De: work comercio <workfinanceiro2020@gmail.com>
Enviado em: quarta-feira, 1 de março de 2023 16:13
Para: nucleodeeditaisadm@catalao.go.gov.br
Assunto: SOLICITAÇÃO DE ESCLARECIMENTO

Solicito esclarecimento quanto do pregão presencial 016/2023 aquisição de insumos (materiais de construção civil) em atendimento às necessidades da Secretaria Municipal de Obras Públicas de Catalão.

Foto ilustrativa em anexo.

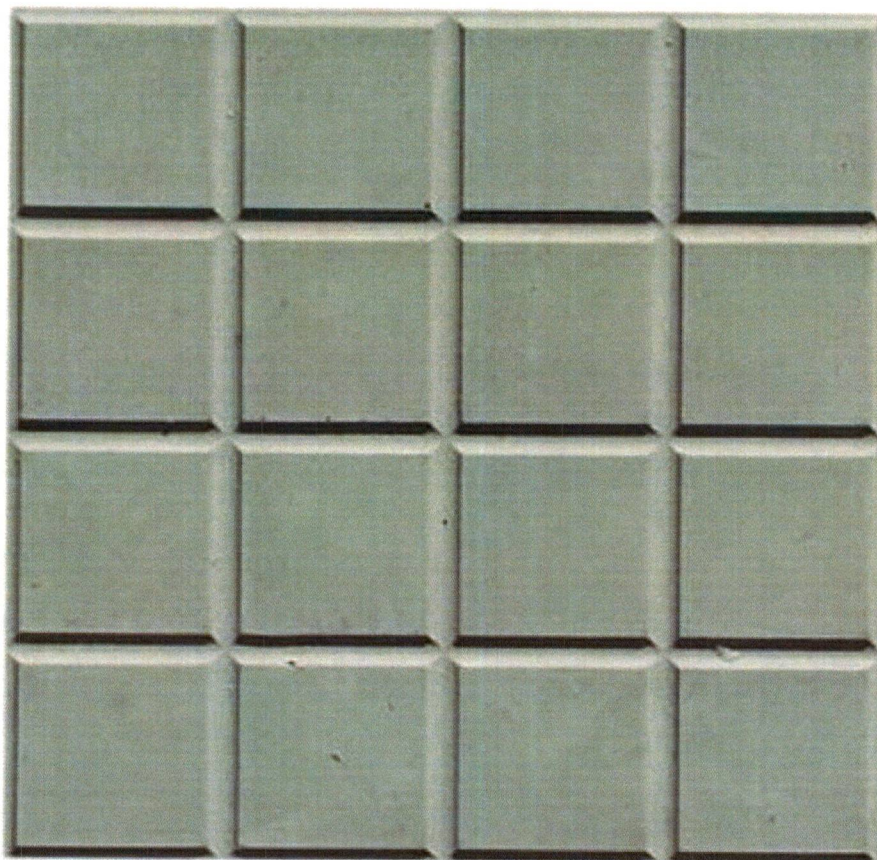
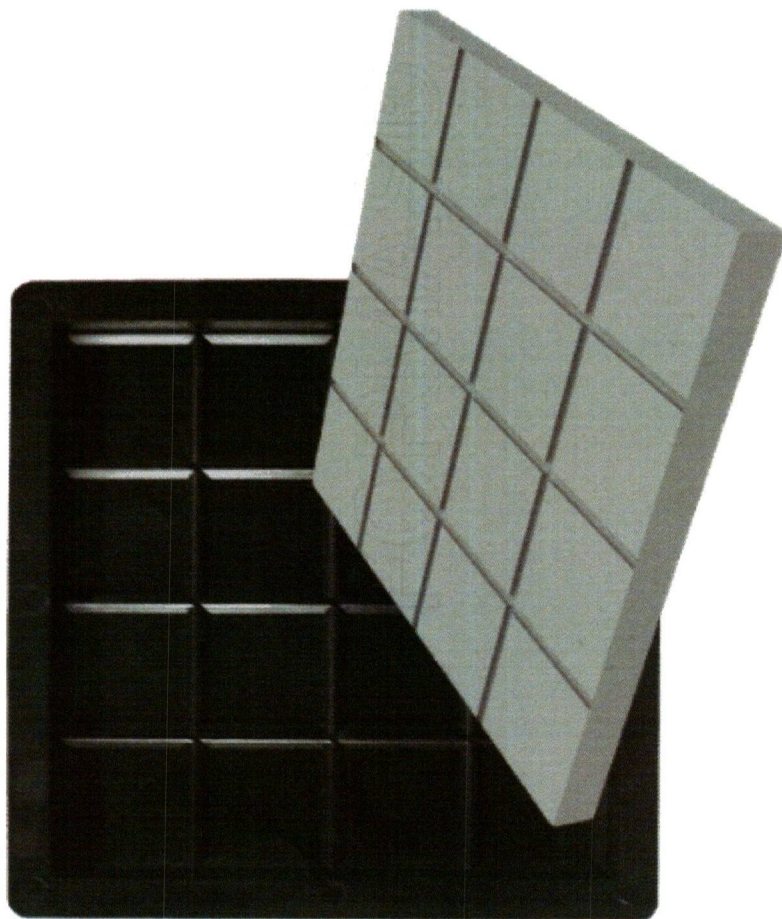
03- LADRILHO HIDRAULICO - COR CINZA.

04- LADRILHO HIDRAULICO - COR VERMELHO.

Solicitamos esclarecimento detalhadamente (tamanho específico de cada peça, espessura, se é quadrado, retangular, octogonal)desses dois itens, tendo em vista que a especificação do edital está muito vaga.

O ladrilho será de 20 x 20 cm com 1,5cm de espessura.

Nome usual de mercado é Ladrilho 16 quadros.

A diferença entre os dois itens será apenas a cor.
